リコール情報

平成 25 年 1 月 22 日届出 リコール届出番号 外-1898

改善箇所説明図

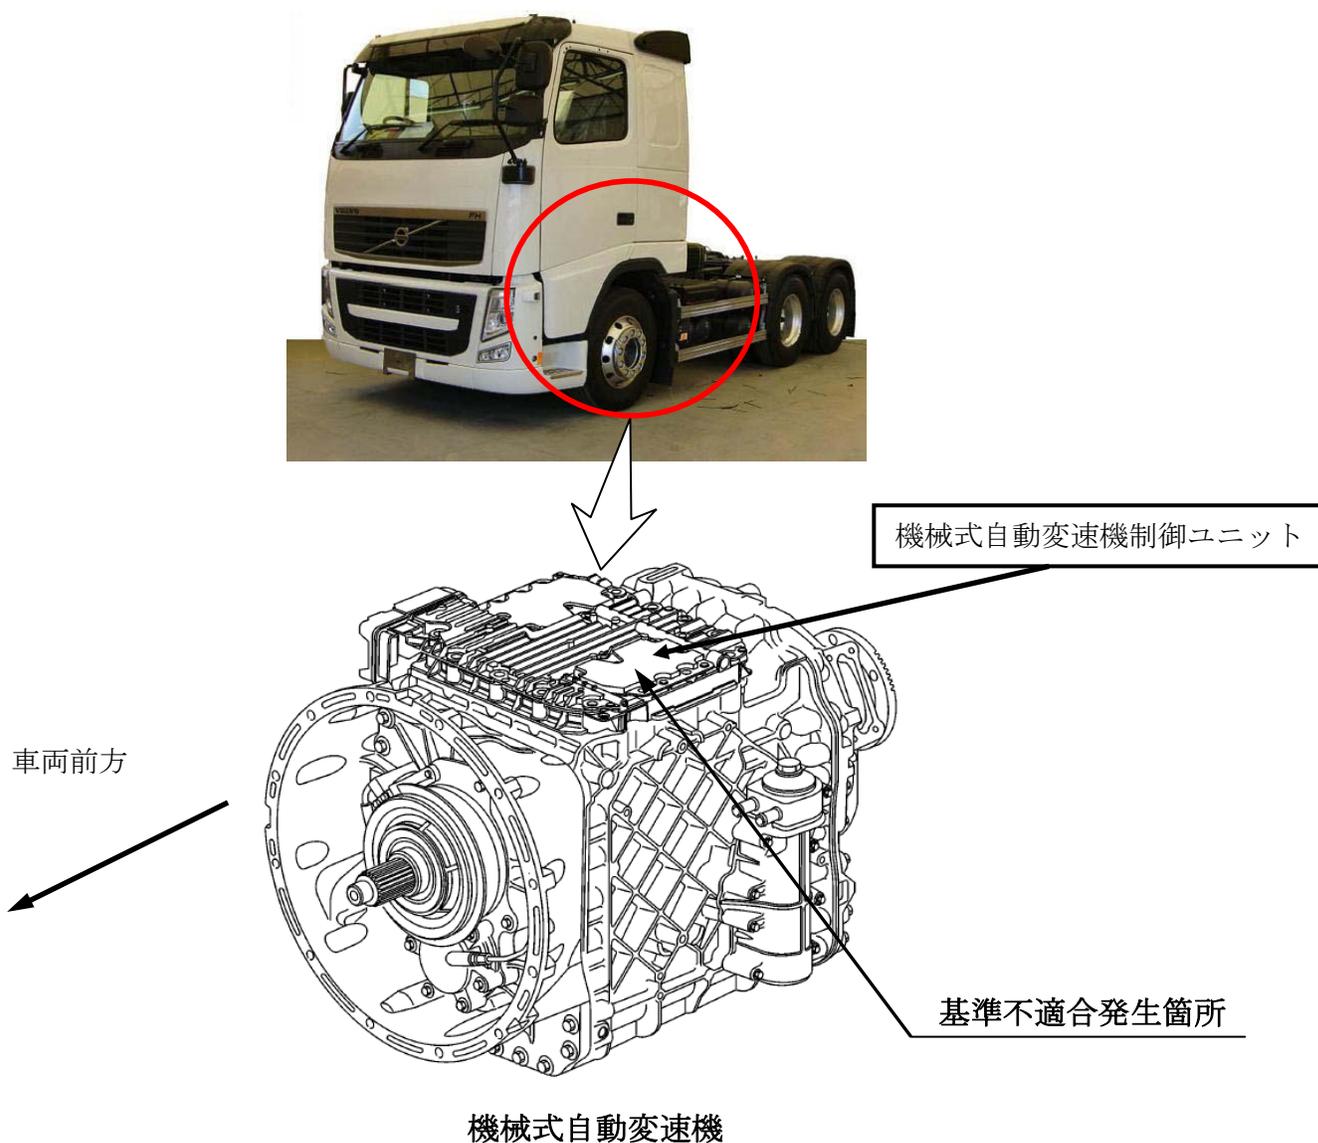
機械式自動変速機の制御ユニットのプログラムが不適切なため、アクセルペダルを踏んでおらず、かつ微速走行時に自動変速制御（シフトアップ）が開始されることがある。そのため、当該変速制御に伴い、エンジントルク不足を解消するためにエンジン回転が上昇することから、運転者が意図せず速度が増加するおそれがある。

全車両、機械式自動変速機の制御ユニットのプログラムを書き換えます。

識別：機械式自動変速機の制御ユニットに、黄色ペイントを塗布します。
